Nos réf. : 0325/CF/2013

Vos réf. : Dossier n° 44-2011-0248

Vous m'avez adressé, pour avis, le dossier de création d'une zone commerciale à Sainte Anne sur Brivet.

Annexe 2 :

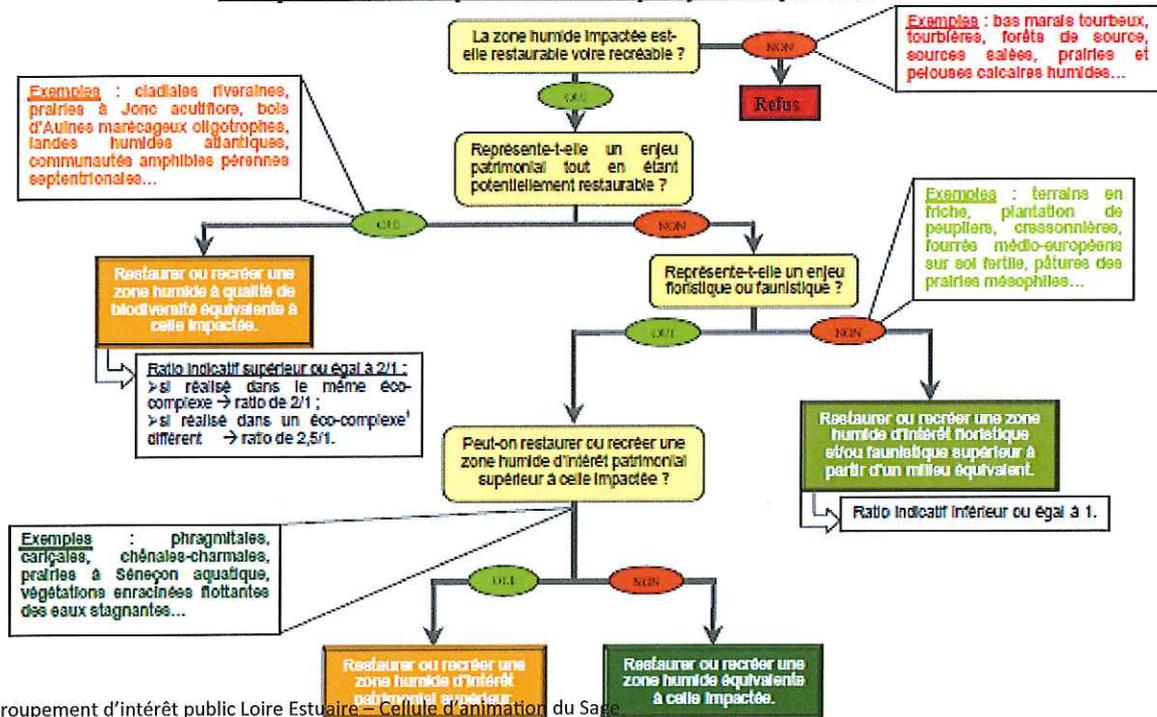
Concernant l'évaluation des fonctionnalités des zones humides impactées par le projet, la méthodologie est peu développée et se rapporte à la fiche de lecture du SDAGE. Cette fiche précise que l'évaluation des zones humides doit être réalisée par zone humide (fonctionnalités différentes en fonction de la localisation de la zone humide) en fonction de son rôle hydraulique et sa biodiversité. Le pétitionnaire présente une analyse globale pour l'ensemble des zones humides

concernant la partie hydraulique. Cette analyse reste partielle, au regard de la fiche de lecture, qui demande qu'elle soit complétée par une analyse des critères de caractérisation des fonctionnalités des zones humides pour la part hydraulique (cf annexe 1). Concernant la partie d'évaluation de la qualité de la biodiversité, la même fiche de lecture précise qu'elle doit se faire via le schéma décisionnel reporté en annexe 2. Cette partie n'a pas été réalisée dans le présent rapport alors même que l'analyse faunistique montre une grande richesse naturelle (présence d'espèces protégées amphibiens et insectes).
